廃棄物埋設施設における
許可基準規則への適合性について

1号廃棄物埋設地の覆土工程を踏まえた
廃棄体の埋設条件の変更

2019年11月27日

日本原燃株式会社

第1図 条件変更後の1号埋設設備の埋設対象とする廃棄体の種類

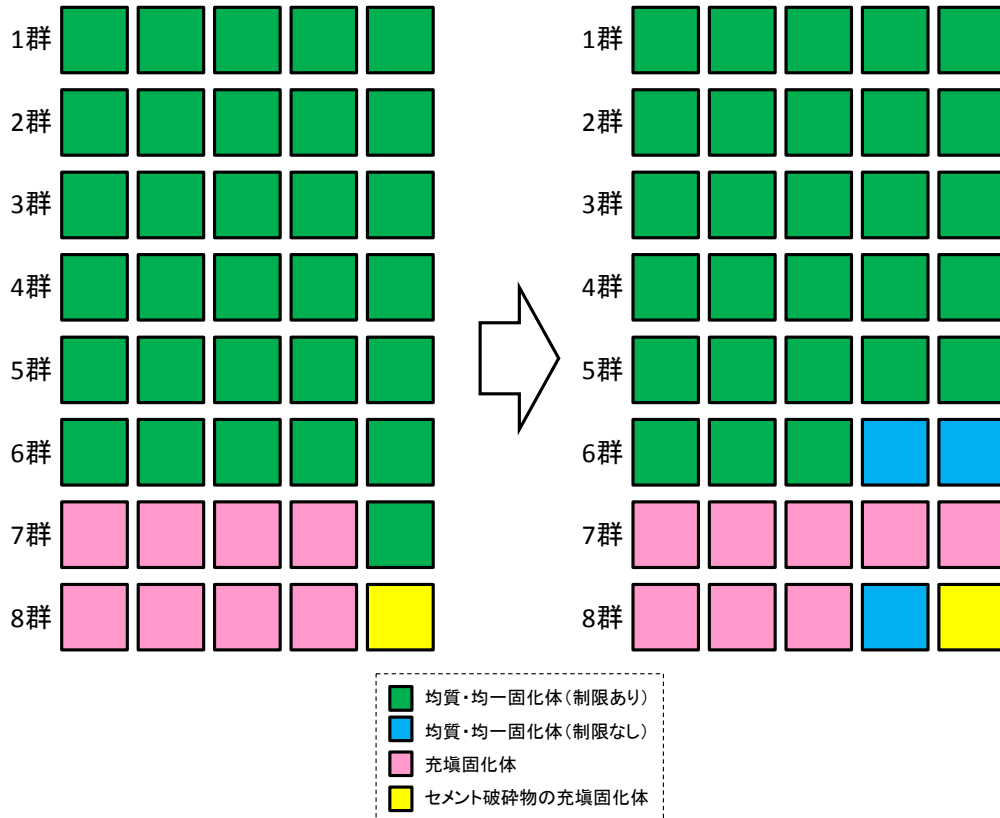
- ・1号6群の埋設設備に埋設する均質・均一固化体は、既許可と同様にセメントで固型化した廃棄体(セメント固化体)の本数割合を1群ごとに80%以上、1基ごとに60%以上としていた。

しかし、至近のセメント固化体の発生状況を踏まえ、6群の埋設設備の5基のうち今後定置を行う2基については全ての種類の均質・均一固化体が埋設可能となるように本数割合の制限をなくすとともに、6群全体での本数割合を60%以上に変更する。

- ・1号7群の埋設設備5基のうち、1基の埋設設備に均質・均一固化体を埋設することとしていた。

しかし、6群の覆土施工に際して7群の一部が覆土で覆われるため、覆土の工事工程に影響しないよう、7群には充填固化体の埋設を優先し、均質・均一固化体は8群のうち1基の埋設設備に埋設する。また、8群の1基の埋設設備に埋設する均質・均一固化体については、全ての種類の均質・均一固化体が埋設可能となるように本数割合の制限をなくす。
